# REALIZZAZIONE IMPIANTO AGRIVOLTAICO A TERRA DA 18,66 MW IN IMMISSIONE, SU TRACKER DI TIPO AD INSEGUIMENTO MONOASSIALE

## “TRUNCU REALE 3”

### CONTRODEDUZIONI

**Committente:** ENERGYREALE3 SRL

Fig. 2: Estratto tavola OS\_01 - Inquadramento area di progetto e cavidotto di connessione alla stazione di futura costruzione "Olmedo".

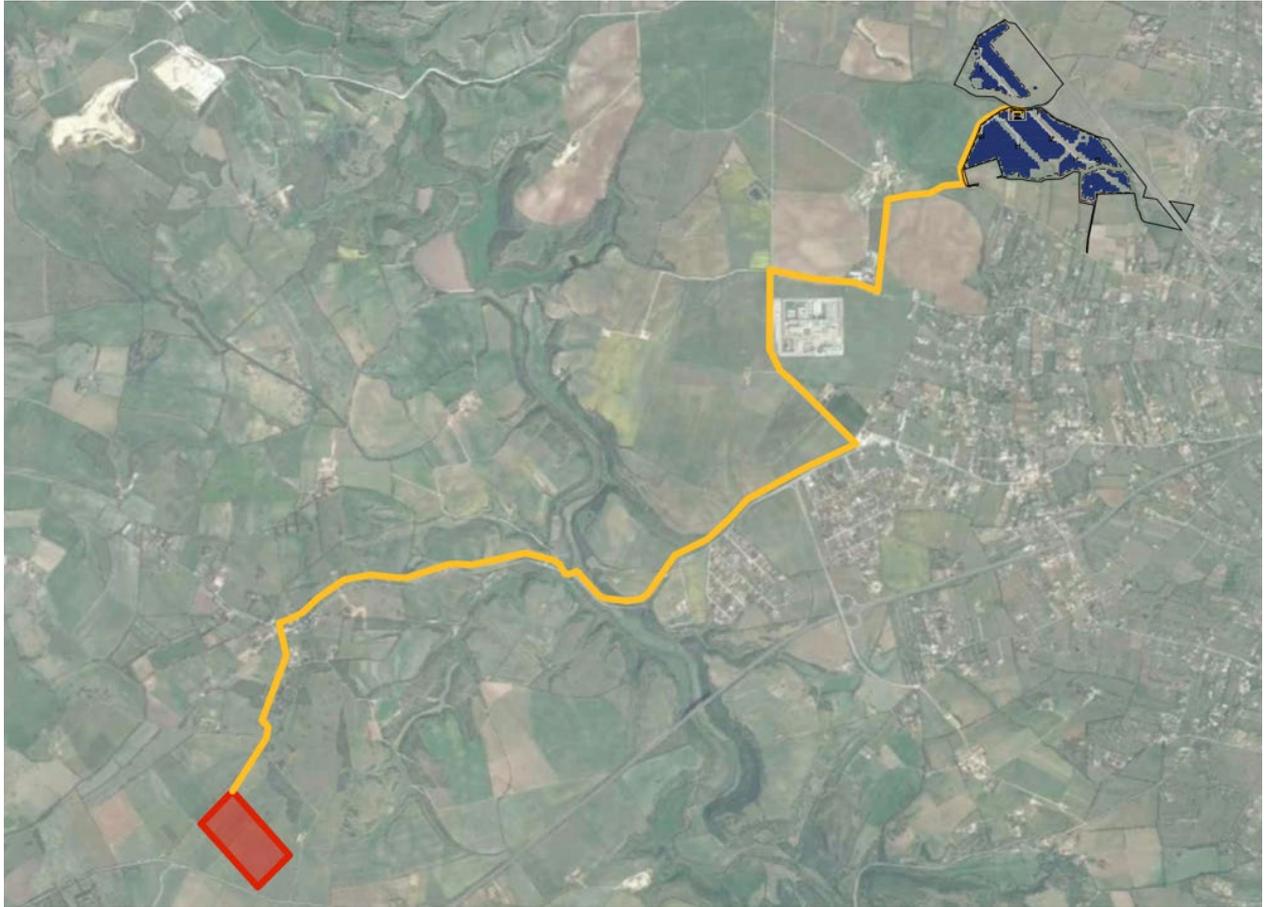
Il presente assessorato contesta la mancanza di riferimenti sulla linea di connessione alla rete, motivo per cui si ritiene impossibilitato a formulare osservazioni e considerazioni per quel che gli compete.

La connessione di “*Truncu Reale 3*” [Fig. 2], che collegherà l'impianto alla nuova stazione elettrica di Olmedo, stazione di trasformazione della RTN 380/150/36 kV, da inserire in entra-esce alla linea RTN a 380 kV “Fiumesanto Carbo - Ittiri” [Fig. 3], prevede l'immissione alla rete nazionale da realizzare mediante cavidotto interrato, che interesserà le seguenti fasce stradali o i rispettivi mappali adiacenti all'interno del Comune di Sassari:

Fig. 7: Estratto tavola OS\_05 basata sulla pianificazione PUC ambito Extraurbano – Tavola componenti di paesaggio.

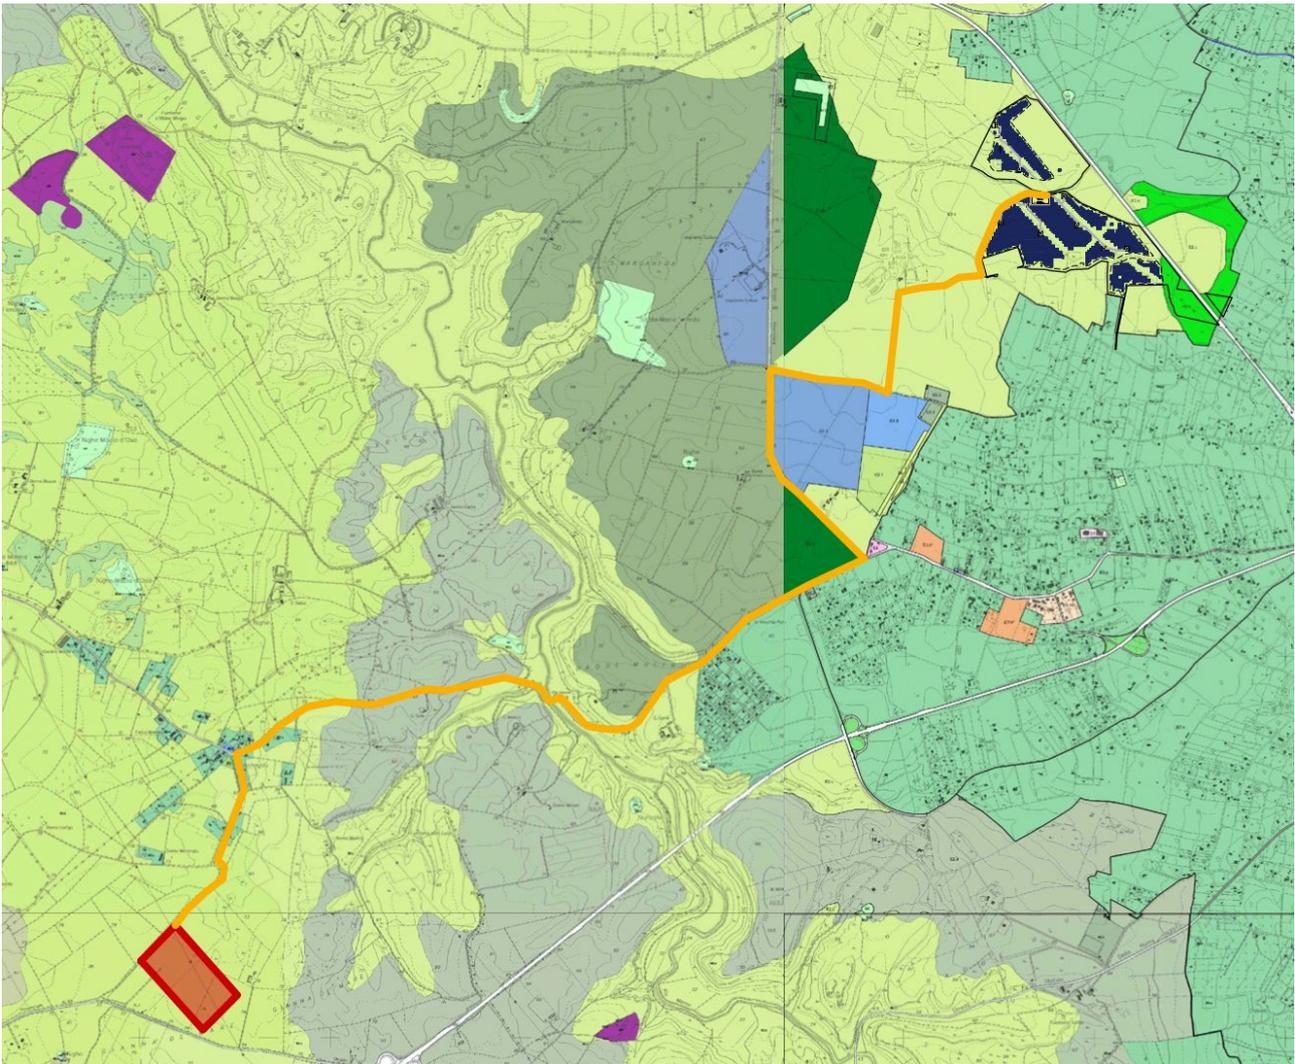
Il Servizio Pianificazione Paesaggistica e Urbanistica osserva che l'impianto è in contrasto con le indicazioni di indirizzo del PPR, ma il presente progetto si ritiene comunque compatibile con le prescrizioni delle NTA del PPR per quanto sotto esposto. L'impianto ricade, secondo PPR, nelle aree con componenti di paesaggio ad "utilizzazione agro-forestale" [Fig. 7] disciplinate all'art. 29 delle NTA, che prevede "vietare trasformazioni per destinazioni e utilizzazioni diverse da quelle agricole di cui non sia dimostrata la rilevanza pubblica economica e sociale e l'impossibilità di localizzazione alternativa, o che interessino suoli ad elevata capacità d'uso (...)". Questo però non risulta essere un vincolo ostativo per la realizzazione del progetto, in virtù sia delle analisi locali attuate dagli specialisti, sia dalla normativa nazionale. Si è tenuto conto della cartografia e della normativa nella nuova modulazione del layout escludendo dall'area netta di progetto le aree di utilizzazione agro-forestale e lasciando rispettive aree di buffer da queste ultime.

Riportiamo in sintesi i passaggi essenziali della relazione agronomica (data di presentazione 04/04/2022):  
Pag. 20

Fig. 9: Estratto tavola OS\_05 "SOVRAPPOSIZIONE LAYOUT E CAVIDOTTO ASSETTO AMBIENTALE PPR - RIF.PUC E PUP E SITI IDONEI" .

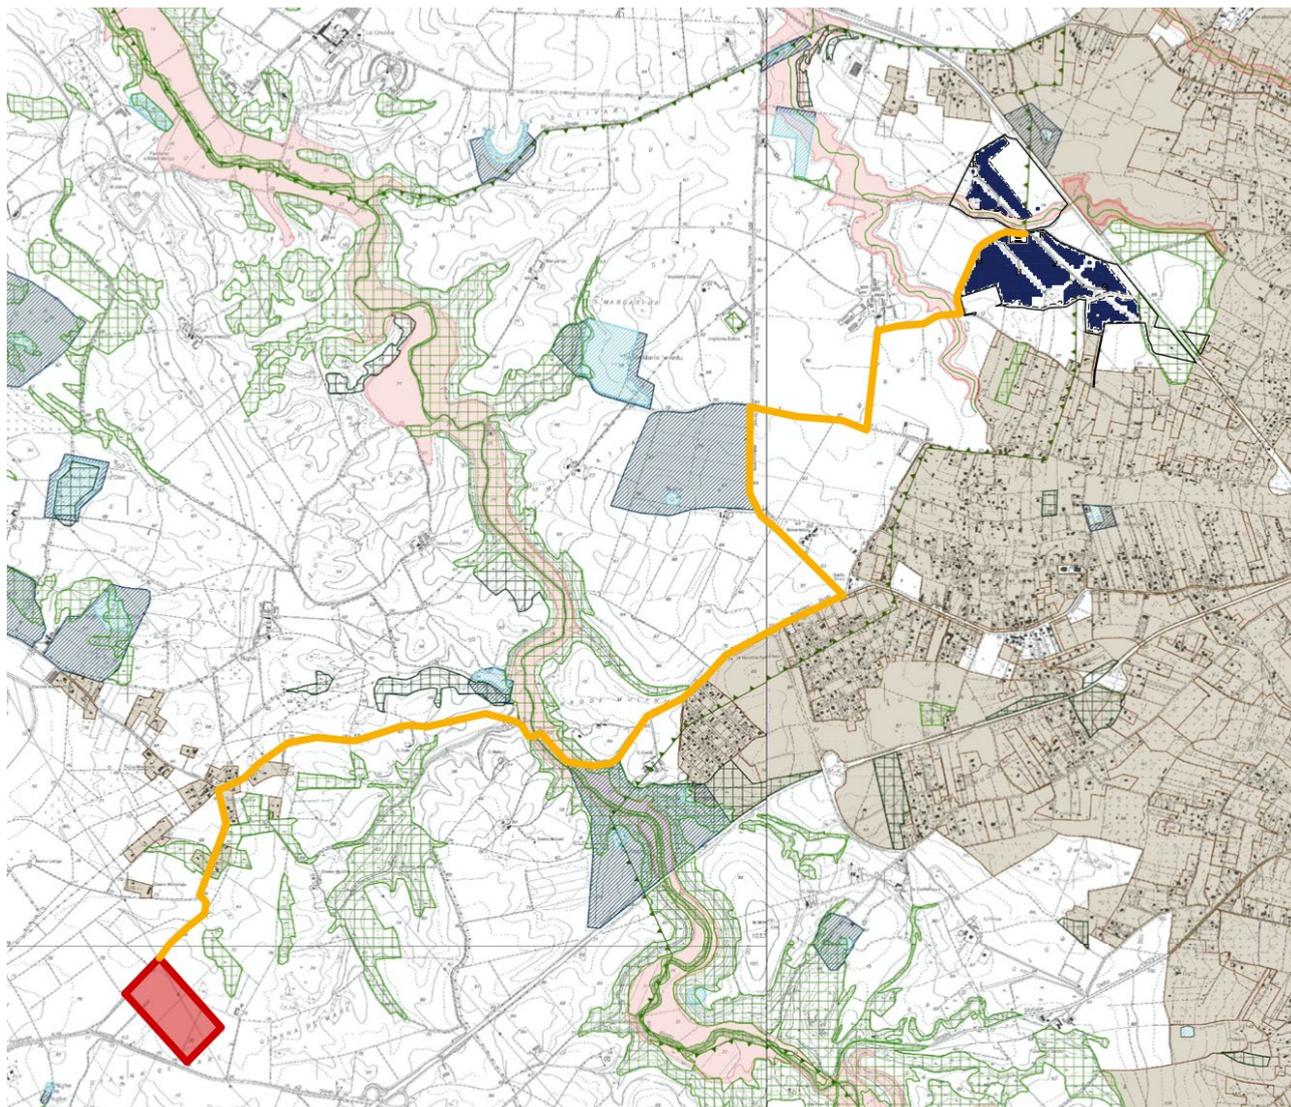
Il Servizio Pianificazione Paesaggistica e Urbanistica osserva che l'impianto è parzialmente caratterizzato dalla presenza delle seguenti aree individuate come *non idonee* dalla Del. di Giunta Regionale n.59/90 del 27.11.2020 in primo luogo perché presenti aree caratterizzate da situazioni di rischio idrogeologico (Aree di pericolosità idraulica molto elevata (Hi4) o elevata (Hi3). **Si sottolinea che le aree di pericolosità e di rischio idraulico non erano interessate dall'installazione dalle strutture dell'impianto, essendo state rispettate le perimetrazioni e le distanze da normativa.** L'area di progetto ricade entro il sistema idrografico che è formato dal Rio Mannu di Porto Torres (che collega il territorio di Sassari e Porto Torres), dalle valli del Rio Frigianu - Rio Toltu - Rio de Tergu (che connettono l'ambito costiero in cui ricade l'insediamento di Castelsardo con l'ambito di Lu Bagnu che si sviluppa, lungo la direttrice del rio omonimo), da una serie di aste fluviali che incidono il territorio costiero nel tratto prossimo a Sorso. Il sistema del Rio d'Astimini-Fiume Santo e relativi affluenti definiscono la morfologia a valli debolmente incise del paesaggio interno della Nurra occidentale.

Trattandosi della realizzazione di un impianto agri-voltaico, i cui moduli sono elevati da terra, e disposti in modo da non compromettere la continuità dell'attività vegetativa delle essenze, la pratica zootecnica ed agricola, anche meccanizzata, non è compromessa.

Fig. 27: Estratto tavola OS\_12 B, “Sovrapposizione layout di impianto e cavidotto con la rete del Consorzio di Bonifica della Nurra – CBN – Dettaglio area di impianto con fasce di rispetto”

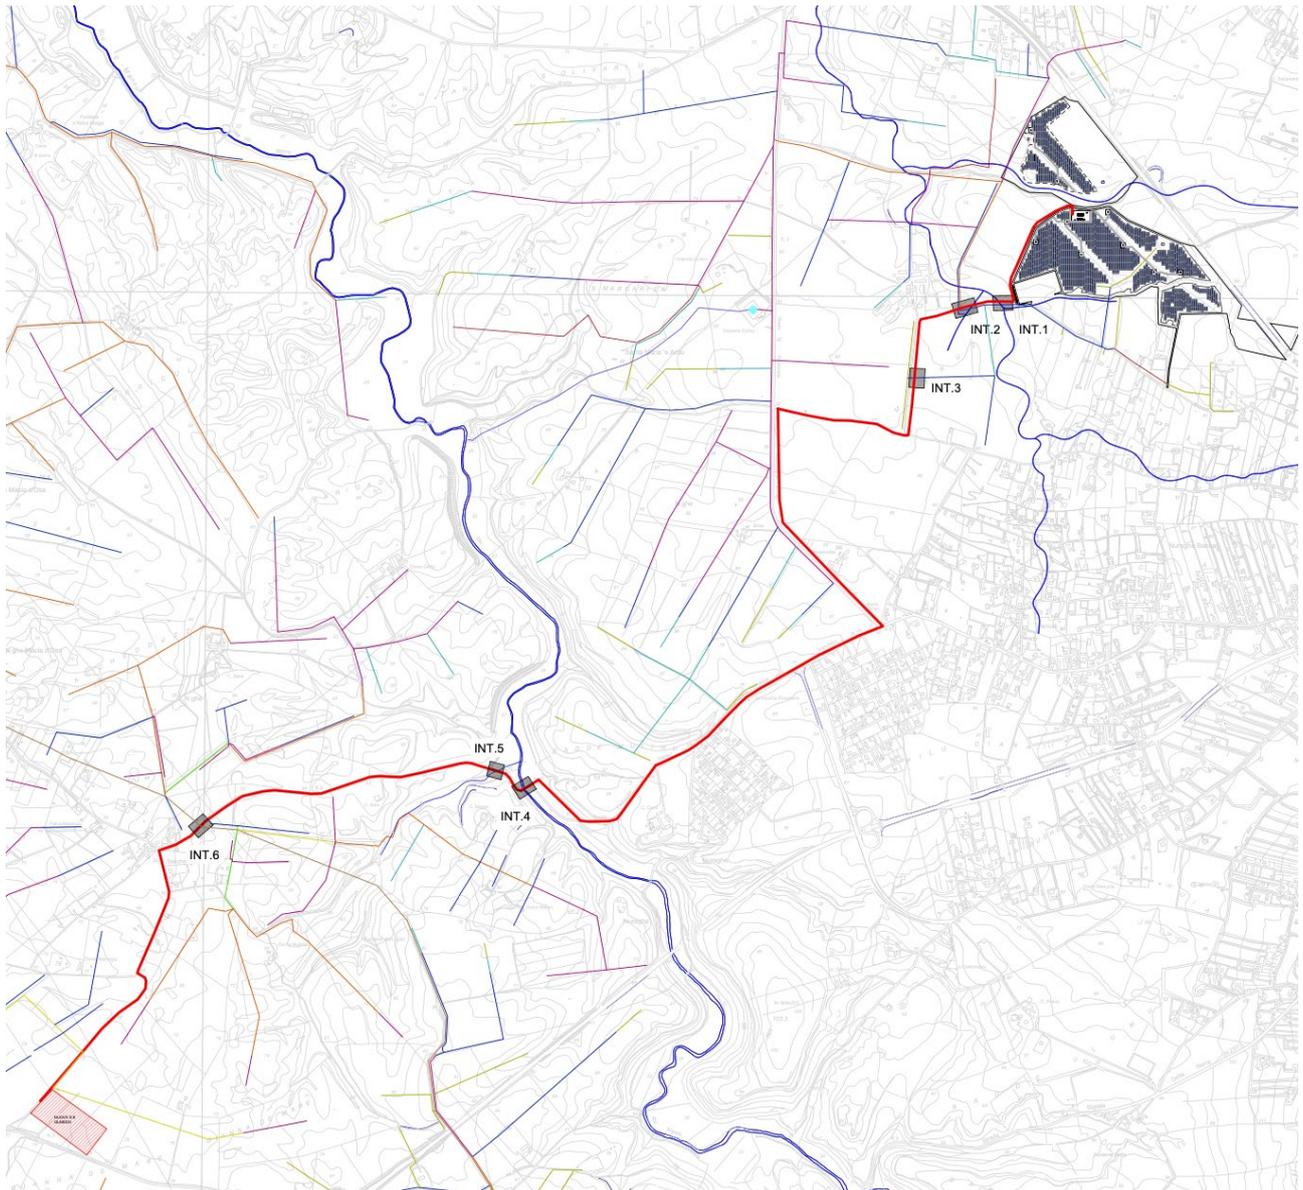
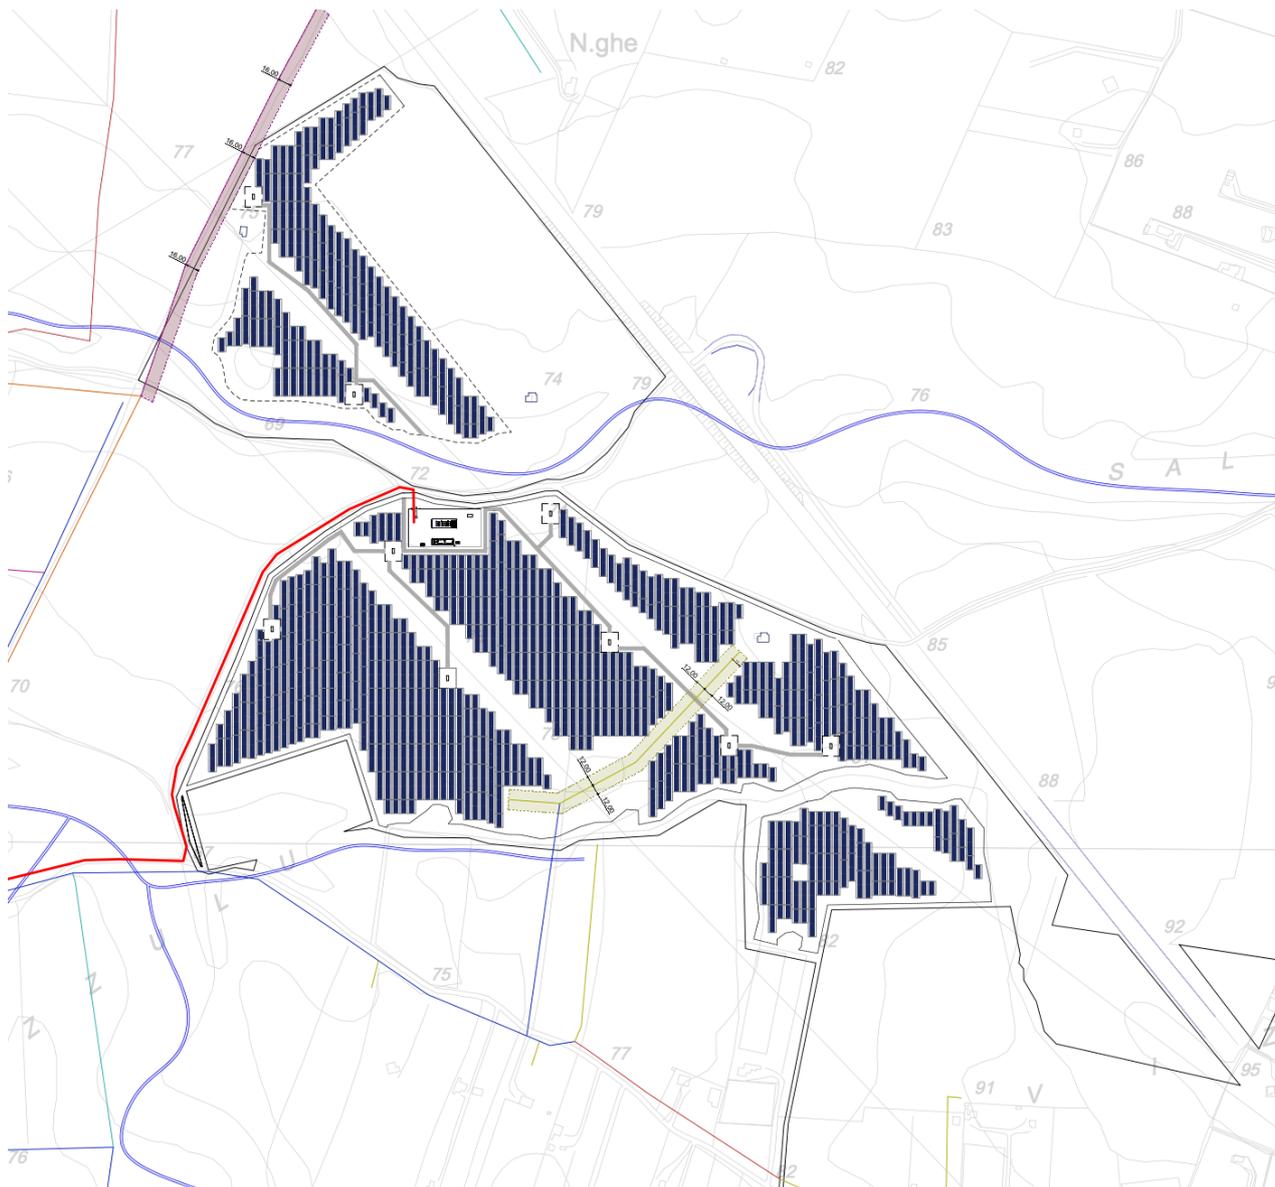
Il Servizio Pianificazione Paesaggistica e Urbanistica osserva che l'impianto occuperebbe aree del Consorzio di Bonifica della Nurra [Fig. 25]. Il Consorzio di Bonifica della Nurra, istituito con D.P.G.R. n. 11.802/100 in data 26.10.1963, è un Ente Pubblico che ha il compito della bonifica integrale del territorio di pertinenza nel più ampio quadro della salvaguardia del suolo e dell'ambiente ed in particolare cura la fornitura di servizi all'agricoltura tra cui quello irriguo nelle aree attrezzate della Nurra.

**Per quanto espresso qua sopra, considerando la necessaria collaborazione tra enti pubblici e privati, si manterrà una fascia buffer di oltre 6 metri per lato di rispetto attorno alle condotte, per permetterne l'ispezione e la manutenzione, si ritiene che la realizzazione dell'impianto "Truncu Reale 3" non sia da considerare in area non idonea perché di intralcio alla gestione del Consorzio di bonifica della Nurra, tanto meno si considera che il suddetto impianto possa essere problematico rispetto agli investimenti pubblici attuati in passato per la gestione della bonifica integrale e del sistema irriguo.**
